GX100系, JZX100, 101, 105系, LX100系

標 題 マークII、チェイサー、クレスト修理書の内容訂正のお知らせ

マークII、チェイサー、クレスト修理書（品番62174、1996年9月発行）の内容に誤りがありましたので訂正いたします。

部位16-20 ヘッドランプ（ディスチャージヘッドランプ）分解方法の訂正（マークII）

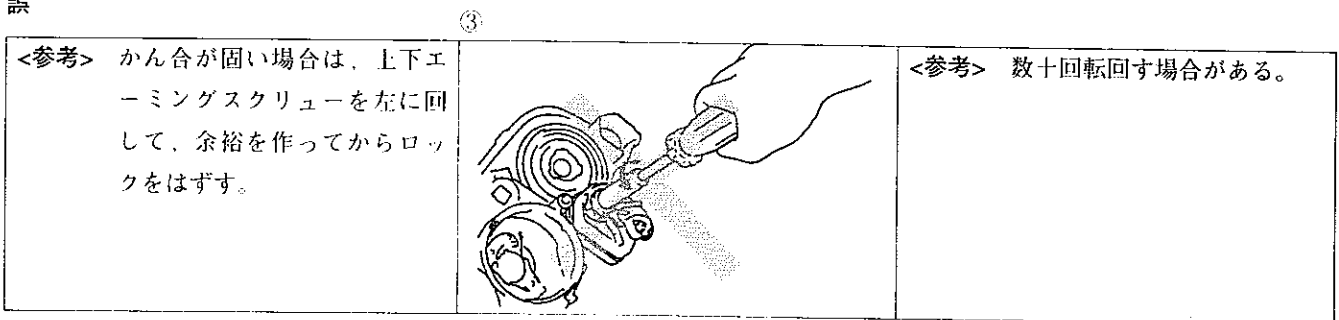
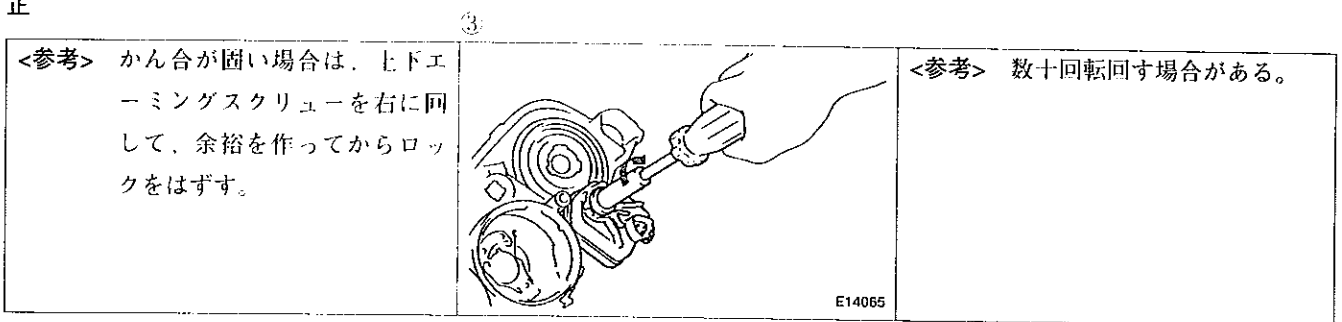
誤

正

部位16-25 ヘッドランプ（ディスチャージヘッドランプ）分解方法の訂正（クレスト）

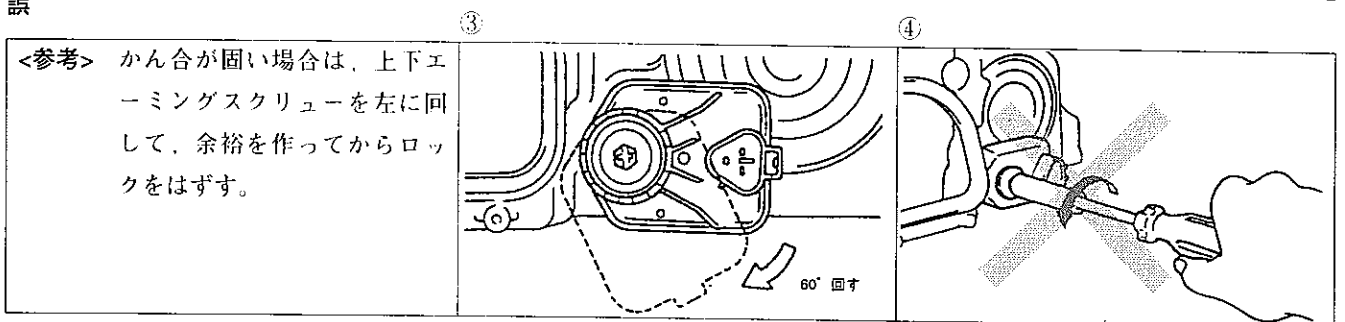
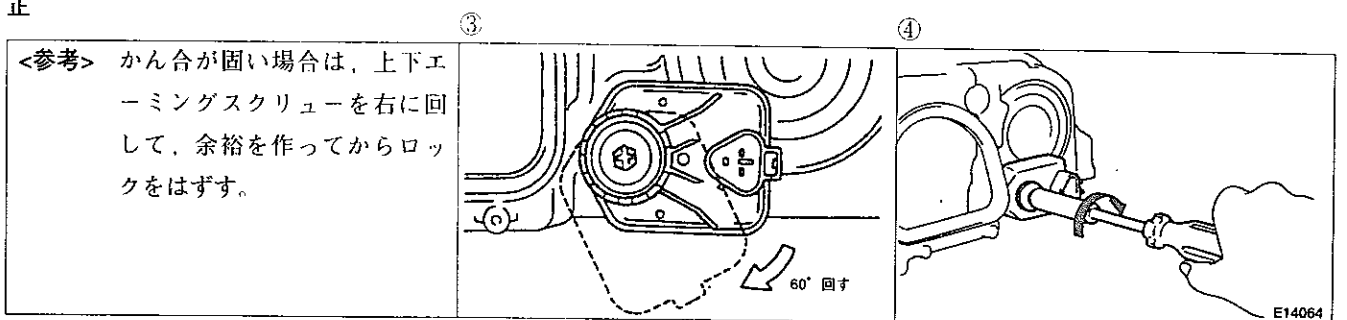
誤

正

部位16-30 ヘッドランプ (ディスチャージヘッドランプ) 分解方法の訂正 (チェイサー)

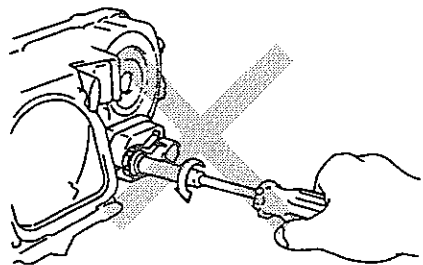
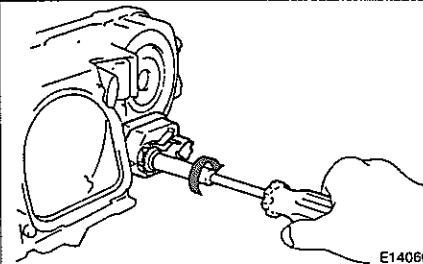
誤

<参考> かん合が固い場合は、上下エーミングスクリューを左に回して、余裕を作ってからモーターを回す。

<参考> 数十回転回す場合がある。

正

<参考> かん合が固い場合は、上下エーミングスクリューを右に回して、余裕を作ってからモーターを回す。

<参考> 数十回転回す場合がある。
